PRIMERGY TS120/TS220 取扱説明書への追記と修正

平成 12 年 10 月
富士通株式会社

PRIMERGY TS120/TS220 Product Notes

October 2000
Fujitsu Limited

1. CPU / 拡張 RAM モジュール / 拡張カード取り付け / 取り外し時の注意事項(119 ~148 ページ)

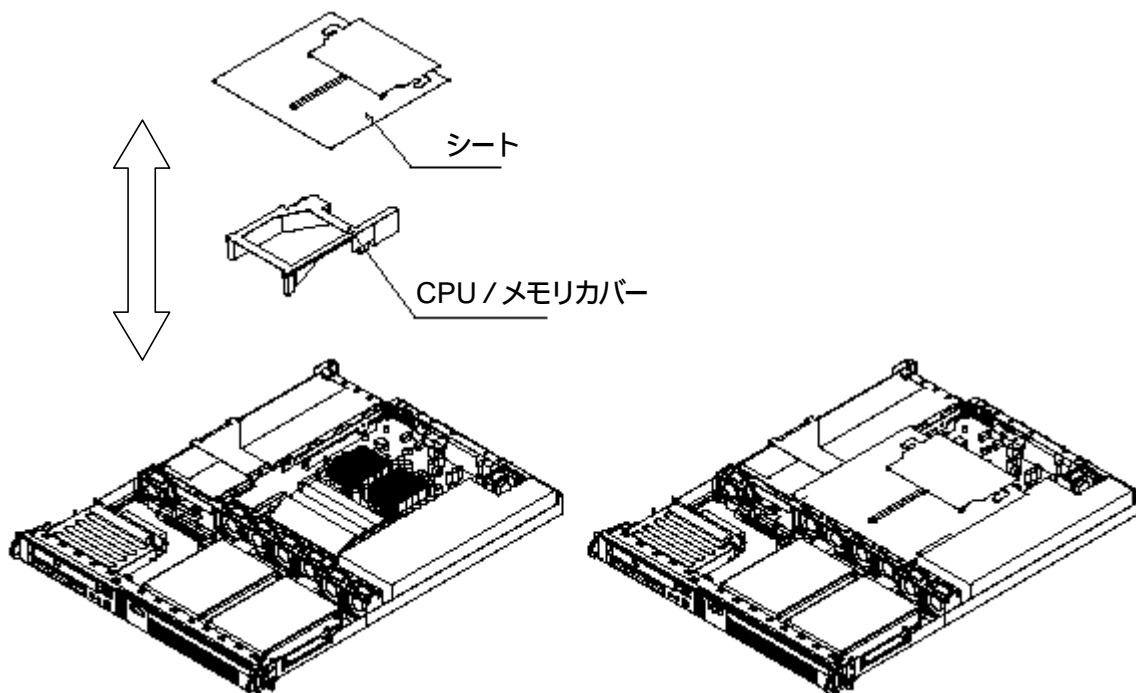
CPU / 拡張 RAM モジュール / 拡張カードの取り付け / 取り外しを行う場合は、電源を切り、フロントカバー / トップカバーを取り外した後、「シート」と「CPU / メモリカバー」を取り外してください。

CPU / 拡張 RAM モジュール / 拡張カードの取り付け / 取り外しを行った後、フロントカバー / トップカバーを取り付ける前に、「シート」と「CPU / メモリカバー」を取り付けてください。

Notes for Installing hardware options (pg 113~140)

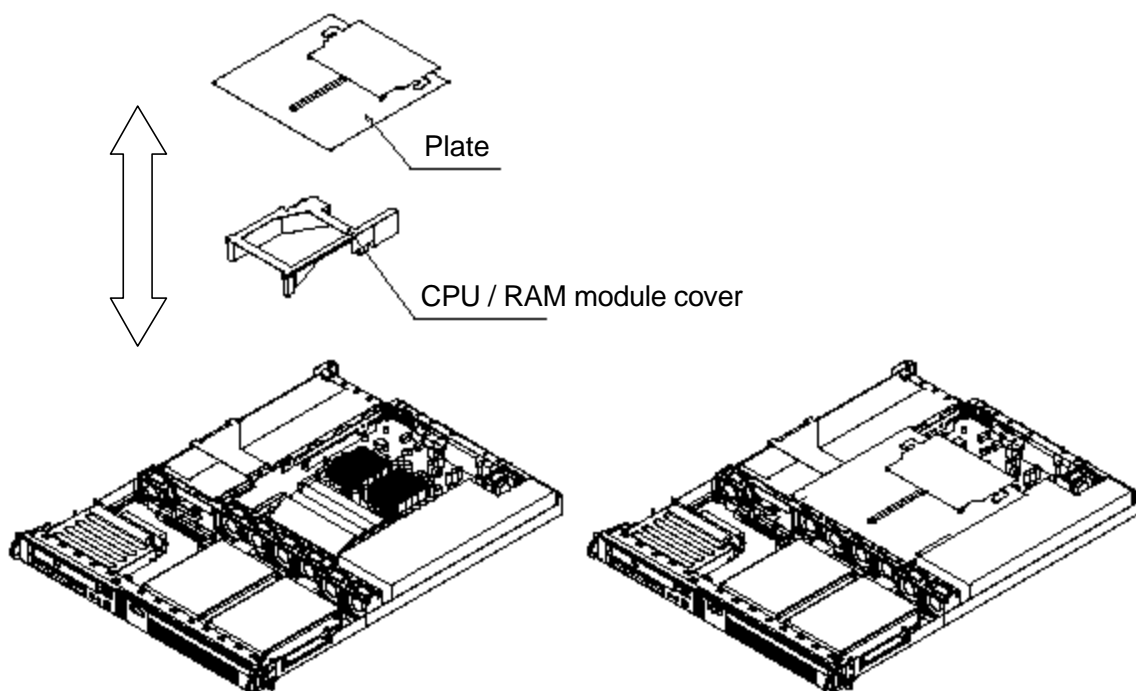
When installing or removing the CPU / RAM modules / Expansion cards from the server, turn off the server, and remove the front cover / top cover.

Removing the “plate” and the “CPU / RAM module cover”

To install or remove the CPU / RAM modules / Expansion cards, remove the “plate” and the “CPU / RAM module cover”.

Re-attach the “plate” and “CPU / RAM module cover”

After installing or removing the CPU / RAM modules / Expansion cards, Re-attach the “plate” and the “CPU / RAM module cover” just before re-attaching the top cover / front cover.
